# Onderzoek naar verkeersveiligheid kernwinkelgebied 's-Gravenzande

Analyse bevoorravingsvarianten en entree  
parkeerdek

1 oktober 2012  
WTD08007/Jsk/0344

Figuur 3.1: Opstelplaatsen vrachtverkeer en manoeuvres in variant 1

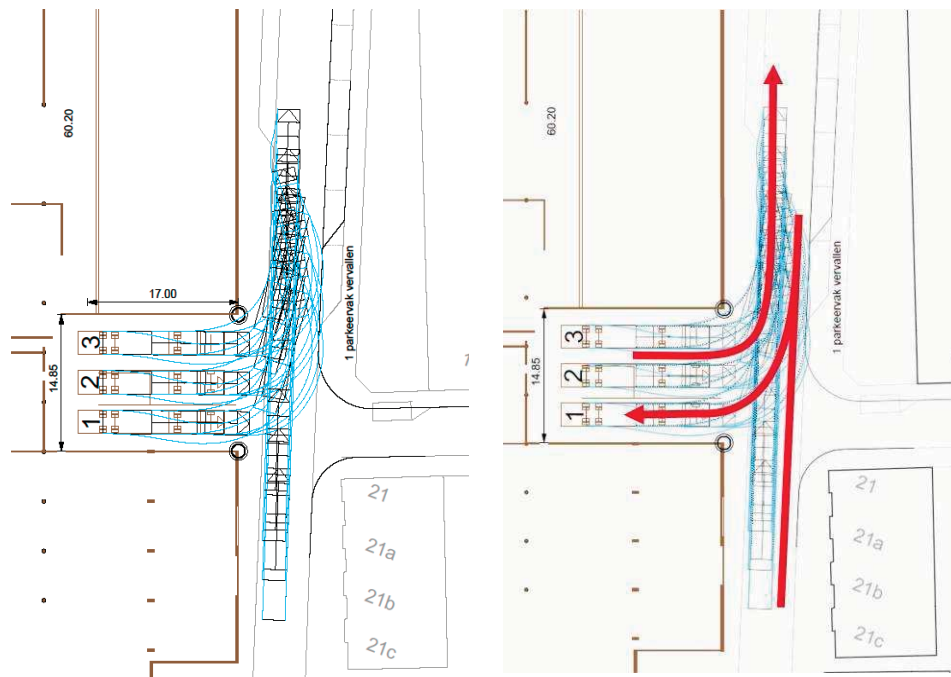
In variant 1 is de laad- en losruimte haaks op de Pompe Van Meerdervoortstraat gelegen. Hierdoor dient bevoorradingsverkeer de laad- en losruimte te ontsluiten via het principe van haaksparkeren. In deze variant staan alle vrachtwagens naast elkaar geparkeerd. Hiertoe moeten zij op de openbare weg achteruitrijden.

Uit empirisch onderzoek<sup>2</sup> is gebleken dat wanneer vrachtverkeer manoeuvreert via de Gravin Aleidisstraat dit vanwege de zichthoeken verkeersonveilig en dus verkeerskundig onacceptabel is. Een dergelijke manoeuvre is in de analyse dan ook niet meegenomen. De laad- en losruimte is in variant 1 afgeschermd door één grote deurconstructie. Via deze toegang rijdt het bevoorradingsverkeer de laad- en losruimte in en uit. In figuur 3.1 is een schematisch overzicht van deze variant weergegeven.

In variant 1 rijdt het bevoorradingsverkeer vanuit de richting van de Oudelandstraat de Pompe Van Meerdervoortstraat in en rijdt vervolgens achterwaarts, waarbij het bij de hand<sup>3</sup> instuurt, de laad- en losruimte in. Doordat de chauffeur achteruit moet insteken, is het zicht rondom de vrachtwagen niet optimaal. Chauffeurs hebben een acceptabel (over)zicht op de verkeerssituatie naast en achter de vrachtwagen, maar geen totaal-zicht. Met name direct achter de vrachtwagen en aan de bijrijderzijde ontstaan tijdens het inparkeren dode hoeken.

Door de manoeuvres op de openbare weg en de dode hoeken rondom de vrachtwagens tijdens het inrijden van de laad- en losruimte is variant 1 minder verkeersveilig dan variant 2.

Overall beschouwd heeft variant 1 van alle varianten de meest nadelige invloed op de doorstroming op de Pompe Van Meerdervoortstraat.

Overall beschouwd is deze variant van alle varianten het minst gebruiksvriendelijk voor de vrachtwagenchauffeurs.

Figuur 3.2: Opstelplaatsen vrachtverkeer en manoeuvres in variant 2

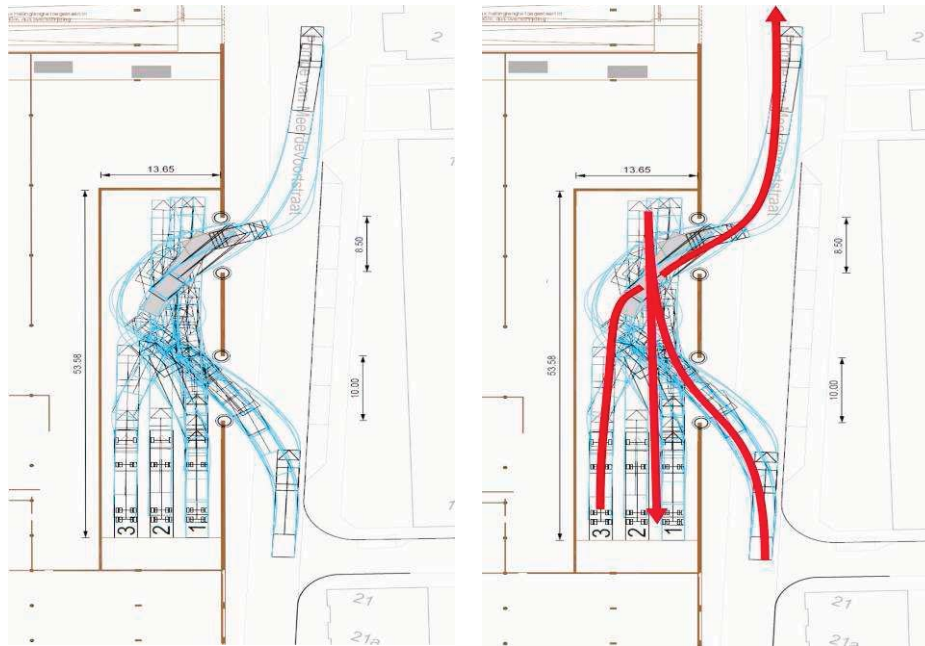
In variant 2 ligt de laad- en losruimte parallel aan de Pompe Van Meerdervoortstraat. Het bevoorradingsverkeer is in deze variant naast elkaar geparkeerd (zie figuur 3.2). In deze variant rijdt het vrachtverkeer vooruit de laad- en losruimte in en manoeuvreert inpandig naar de betreffende laad- en losplaats. Bij het verlaten van de laad- en losvoorziening kan het vrachtverkeer ook direct weggrijden. De in- en uitgang van de laad- en losruimte zijn in deze variant van elkaar gescheiden. Tussen de in- en de uitgang is de laad- en losvoorziening afgeschermd door een vaste muur.

Het bevoorradingsverkeer rijdt in deze variant vooruit de laad- en losruimte in en uit. De chauffeur kan hierdoor direct vanaf de Pompe Van Meerdervoortstraat de laad- en losruimte inrijden en heeft bij het inrijden een goed overzicht op de verkeerssituatie rondom de vrachtwagen. Doordat de benodigde manoeuvres voor het vrachtverkeer inpandig worden uitgevoerd, zijn geen (bijzondere) manoeuvres op de openbare weg nodig. Een dergelijke manoeuvre is in de praktijk goed uitvoerbaar. Daarom heeft variant 2 bij het inrijden van de laad- en losruimte geen nadelige invloed op de verkeersveiligheid.

Vanwege het ontbreken van (complexe) manoeuvres op de openbare weg en het goede overzicht tijdens het in- en uitrijden, is deze variant verkeersveilig.

In deze variant zijn op de openbare weg dus geen bijzondere verrichtingen of manoeuvres noodzakelijk om de laad- en losruimte in en uit te rijden. Het vrachtverkeer kan hierdoor in relatief korte tijd de laad- en losruimte inrijden. Hierdoor is de hinder op de doorstroming op de Pompe Van Meerdervoortstraat minimaal.

Doordat in deze variant in korte tijd de laad- en losruimte kan worden ingereden en er geen (complexe) manoeuvres op de openbare weg plaatsvinden, is deze variant gebruiksvriendelijk voor chauffeurs.

Figuur 3.3: Te verwijderen parkeerplaats aan de zijde van de woningen

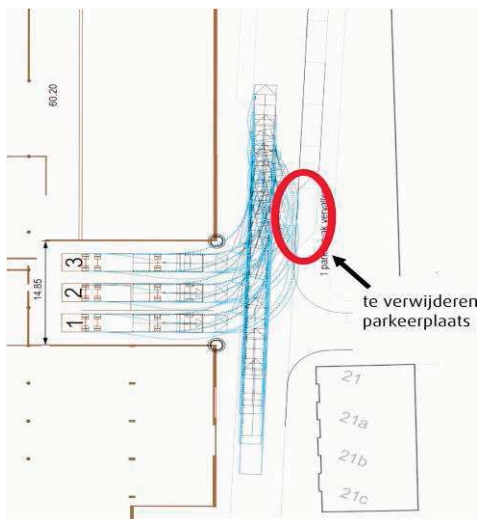
Tot slot liggen in de huidige situatie aan de beide zijden langs de Pompe Van Meerdervoortstraat een aantal (langs)parkeerplaatsen. In variant 1 moet 1 parkeerplaats aan de zijde van de woningen komen te vervallen (zie figuur 3.3) om het vrachtverkeer voldoende manoeuvreerruimte te kunnen bieden op de openbare weg. De overige parkeerplaatsen aan de zijde van de woningen kunnen behouden blijven, hier is voldoende bufferruimte aanwezig tussen de geparkeerde voertuigen en het vrachtverkeer. Bij variant 2 kunnen alle parkeerplaatsen aan de zijde van de woningen behouden blijven. Er is in alle varianten voldoende (buffer)ruimte tussen de geparkeerde voertuigen en het vrachtverkeer om schade rijden bij het in- en uitrijden te voorkomen. Daarnaast heeft het vrachtverkeer in de laad- en losruimte ook nog bufferruimte over om schade rijden met geparkeerde voertuigen aan de overzijde van de straat te voorkomen.

Figuur 4.1: Verbetervoorstellen in het huidige ontwerp

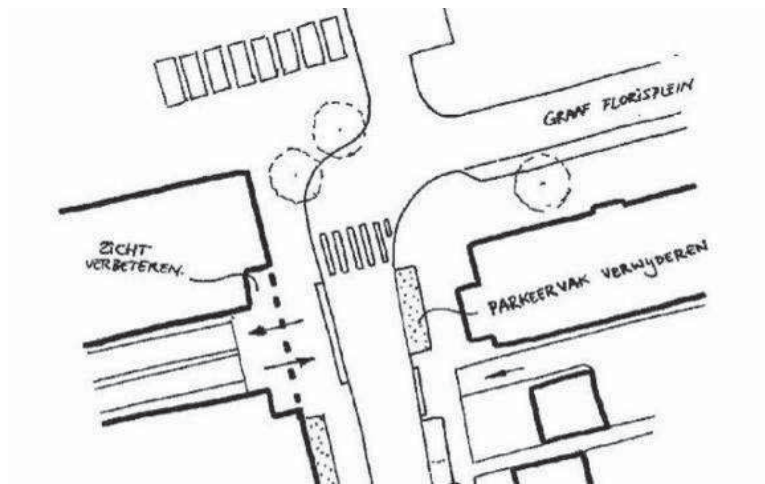
De toegangen naar het parkeerdek zijn gelegen aan de Pompe Van Meerdervoortstraat. Ten opzichte van het ontwerp worden de volgende aanpassingen voorgesteld, om te voorkomen dat de toegangen verkeersonveilige situaties op de Pompe Van Meerdervoortstraat in de hand werken:

- De in- en uitrit van de parkeergarage wordt voorzien van een uitritconstructie. Hiermee heeft het verkeer op de Pompe Van Meerdervoortstraat voorrang op het verkeer uit de parkeergarage. Ook voetgangers langs de Pompe Van Meerdervoortstraat hebben hiermee voorrang op het verkeer uit de parkeergarage. Door de uitritconstructie wordt de doorstroming van het verkeer op de Pompe Van Meerdervoortstraat niet verstoord.
- Het zicht voor het verkeer uit de parkeergarage is ter hoogte van de aansluiting op de Pompe Van Meerdervoortstraat niet ideaal en voor verbetering vatbaar. Door de zichthoeken te verruimen, zien auto's uit de parkeergarage het verkeer op de Pompe Van Meerdervoortstraat eerder aankomen en heeft men een beter zicht op de verkeerssituatie. Het verruimen van de zichthoeken kan worden vormgegeven door bebouwing minder dicht op de in- en uitritten te plaatsen.

- Het is verkeerskundig wenselijk het parkeervak ter hoogte van het Graaf Florisplein te verwijderen en te vervangen door een groenvlak. Door het plaatsen van een groenvlak tegenover de in- en uitrit van het parkeerdek heeft het verkeer, dat uit de parkeervoorzieningen komt, een beter overzicht op de verkeerssituatie op en rond het kruispunt en het Graaf Florisplein. Vanwege het zicht dient dit groenvlak niet te hoog te worden (maximaal een halve meter).

In figuur 4.1 is zijn de verbetervoorstellen geïmplementeerd in het huidige ontwerp.

# Rijcurvesimulatie variant 1

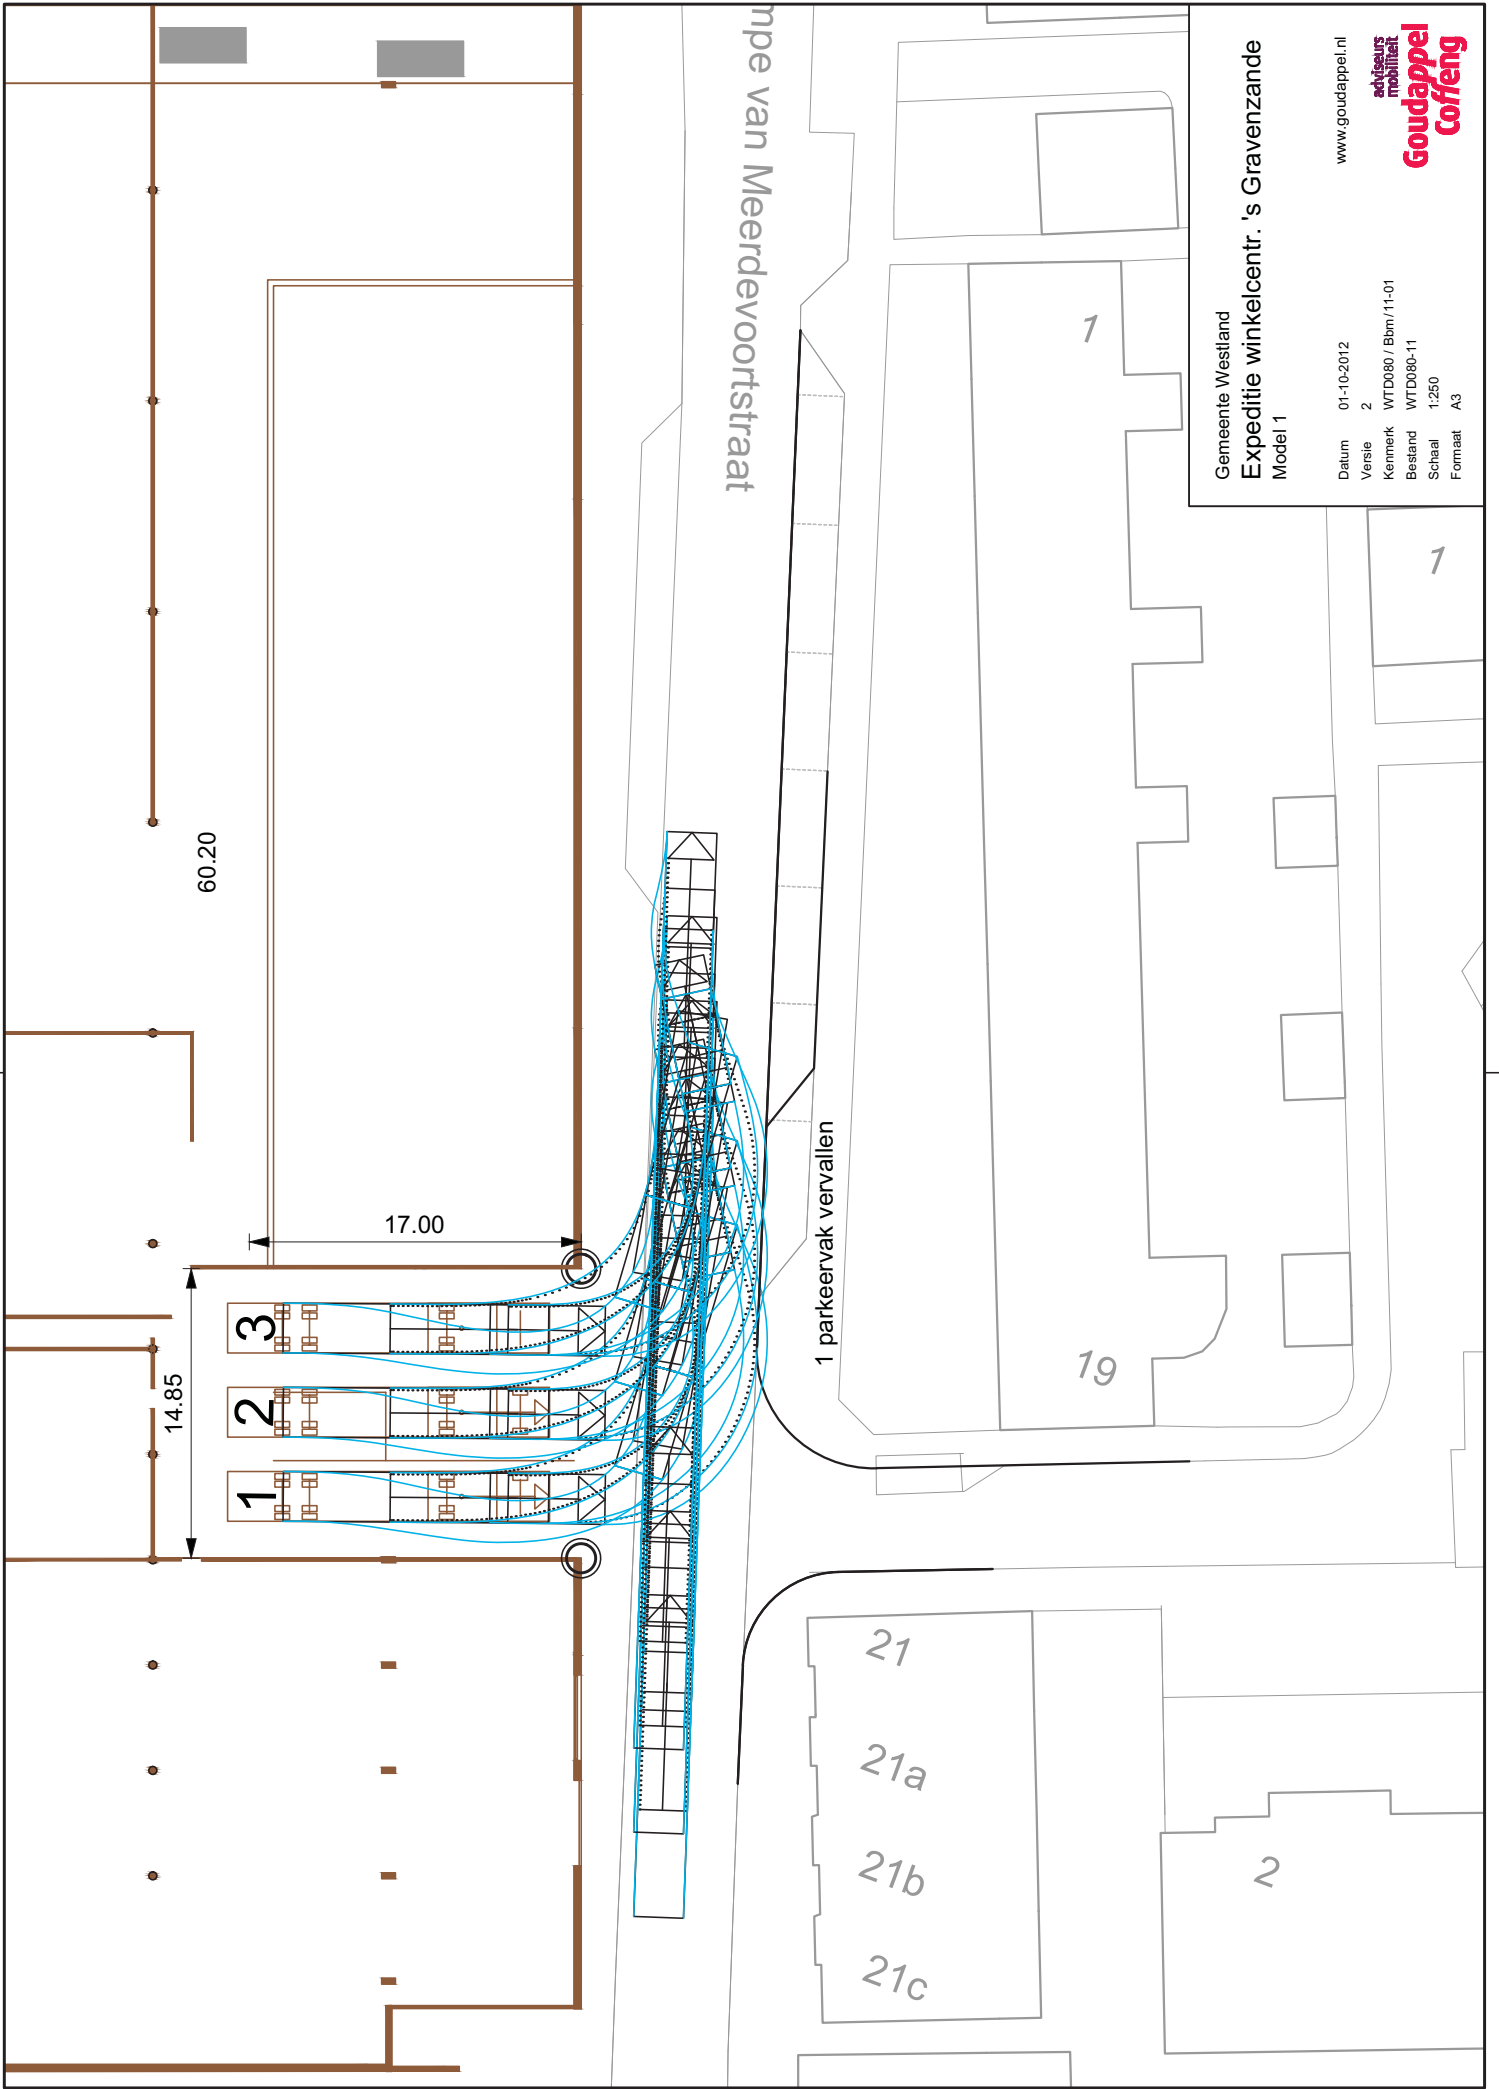
In tabel 3.2 is de beoordeling van variant 1 weergegeven. In bijlage 2 is de rijcurvesimulatie voor variant 1 weergegeven.

## Rijcurvesimulatie variant 2

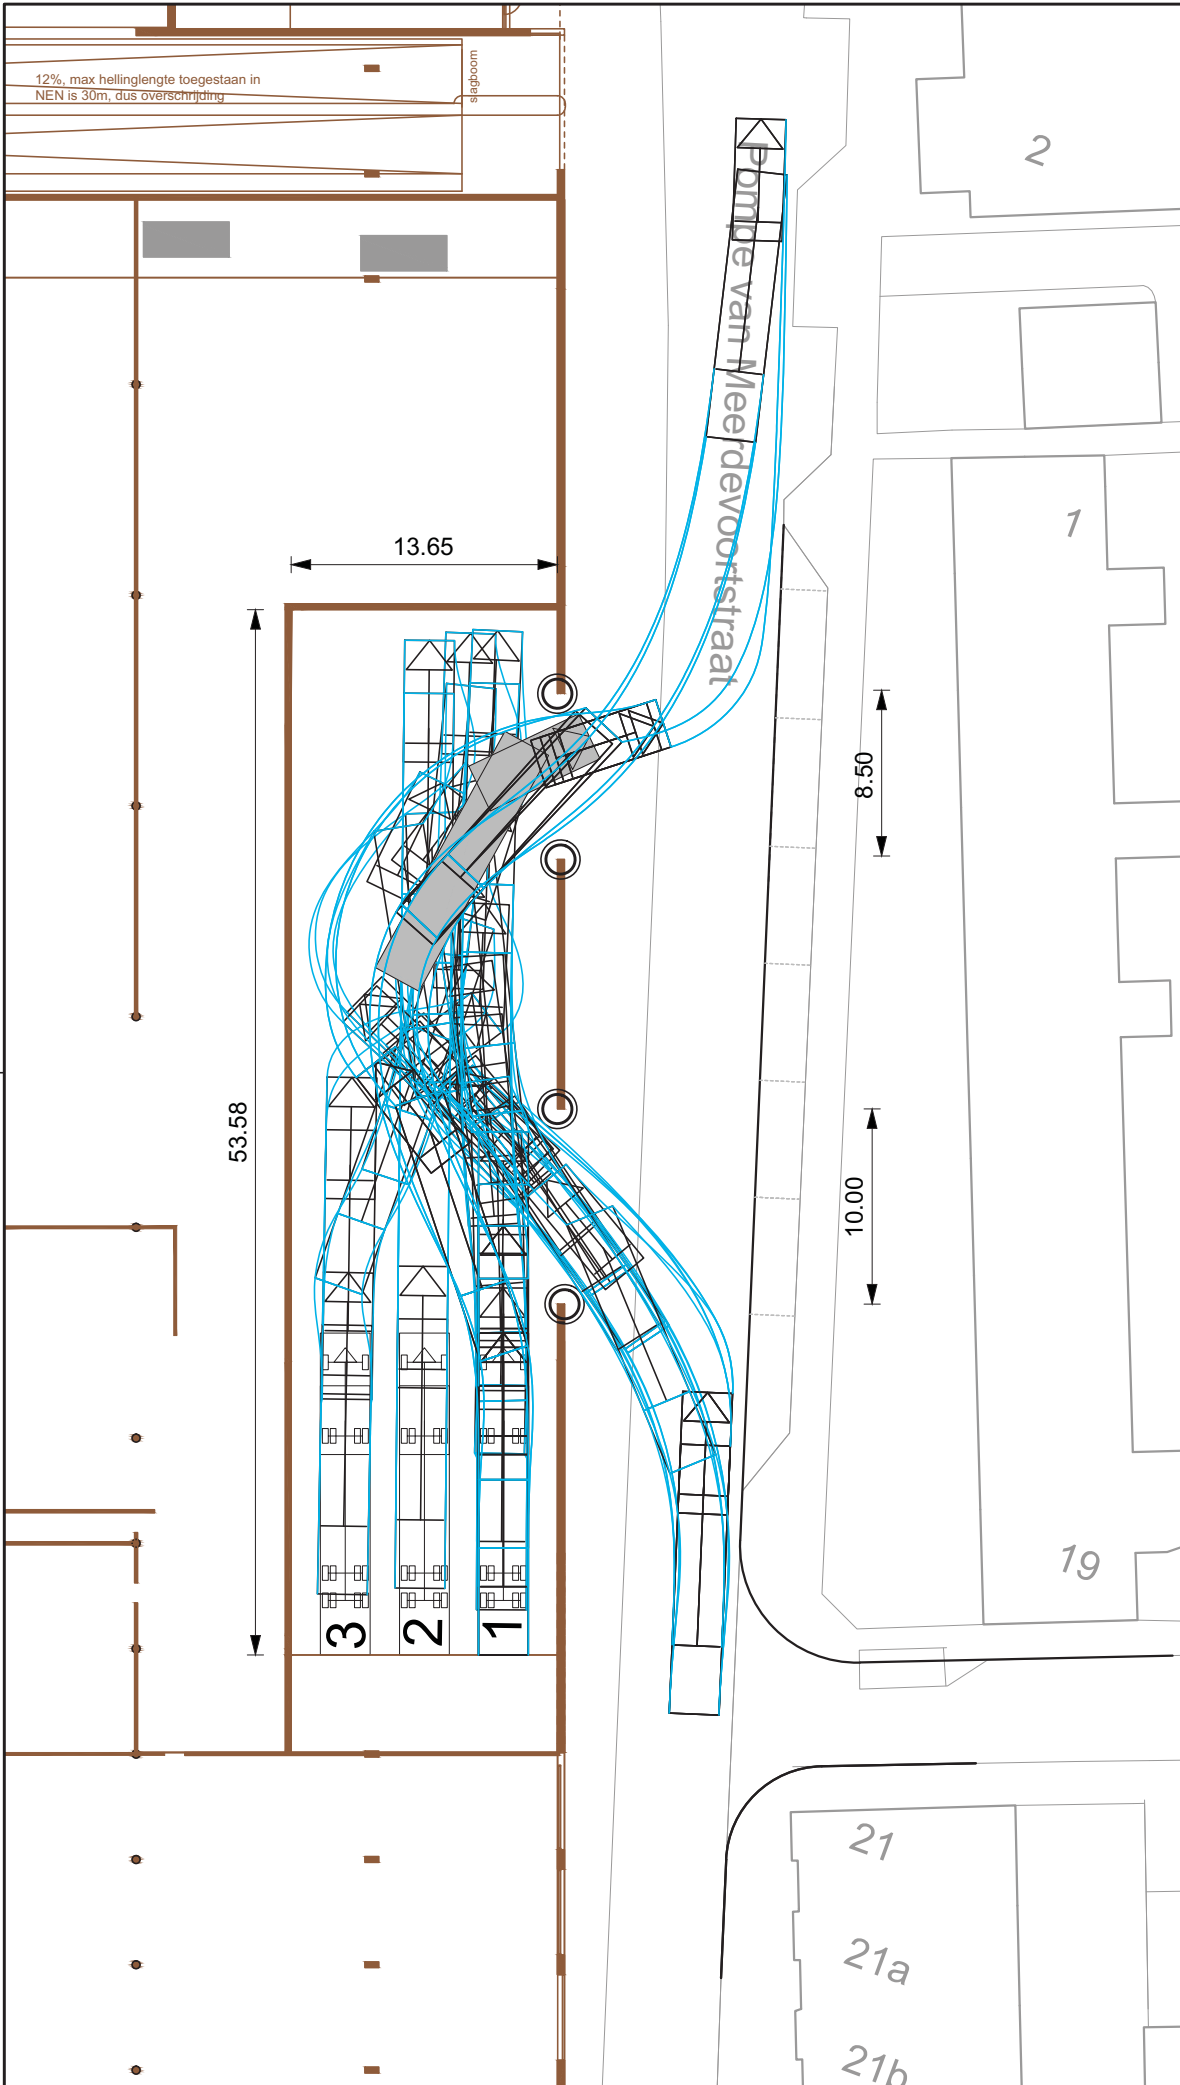
In tabel 3.3 is de beoordeling van variant 2 weergegeven. In bijlage 3 is de rijcurvesimulatie voor variant 2 weergegeven.
